VYSVĚTLENÍ ZADÁVACÍ DOKUMENTACE č. 10 ze dne 16. 5. 2025

Parkoviště pro zaměstnance a heliport

Evidenční číslo zakázky: Z2025-015671

Zadavatel: **Nemocnice České Budějovice, a.s.**
Sídlo: B. Němcové 585/54, 370 01 České Budějovice
IČO: 26068877

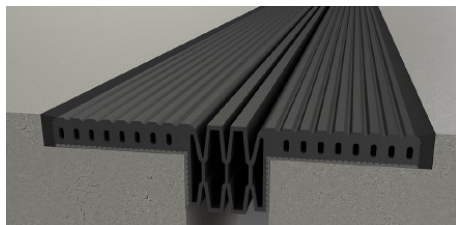
V předložené Zadávací projektové dokumentaci jsme nenalezli umístění dilatačních vodotěsných profilů do podlah – položka VV číslo 321. Jedná se o zakrytí dilatací v podlahové konstrukci parkovacího domu ?

Naznačení polohy dilatací je ve výkresech statiky (D.1.2.c/2, D.1.2.c/3, D.1.2.c/4)
Ano, jedná se zakrytí dilatací - viz obrázek.

Doplň výkres: Schéma provedení okapních hran parkovišť – viz příloha tohoto vysvětlení ZD.

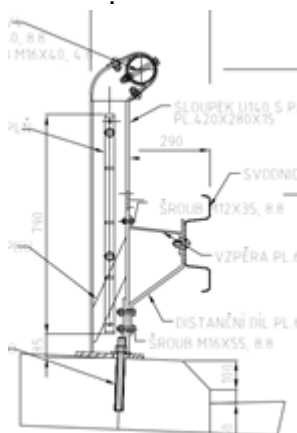
Poskytne Zadavatel Uchazečům detail ukončení desek v jednotlivých podlažích :

- Jak bude ukončena podlahová deska parkovací plochy ?
- Jakým způsobem bude zajištěn odvod vody z ploch parkovacích stání do žlabu ?
- Jaká je fasádní úprava čela stropní desky včetně betonové nadbetonávky parkovacích stání ?
- Na detailu Zábradlí se svodidlem na výkrese „47 -2.NP + 3.NP, zábradlí parkoviště se svodidlem.pdf“ je zakreslen betonový vyvýšený obvodový obrubník (viz. obrázek níže). Toto řešení nekorresponduje s odvodněním jednotlivých podlaží a není zakresleno v projektové dokumentaci. Jakým způsobem bude řešeno ukončení stropních desek ?

Okapní hrana desek ve všech podlažích je ukončena oplechováním. Okapní plech je součástí soupisu prací.

4.NP - na nabetonávku okapní hrany se přikotví okapní plech, na který se nataví střešní PVC folie (PVC folie je natavena v celé ploše na nabetonávku. – viz skladba konstrukcí).

2NP a 3.NP na nabetonávku před ukončením ocelového profilu se přikotví okapní plech, na který se aplikuje finální povrchová úprava parkoviště (polyuretanový podlahový systém).

Hranu stropní desky 2.NP a 3.NP vč. nabetonávky tvoří ocelový průvlak nebo ztužidlo, jejichž součástí je ukončovací ocelový profil (součást dodávky průvlaků).

Hranu desky 4.NP tvoří prefabrikovaný průvlak nebo ztužidlo.

Stropní desky jsou ukončeny okapním plechem. Okapní plech je součástí soupisu prací.
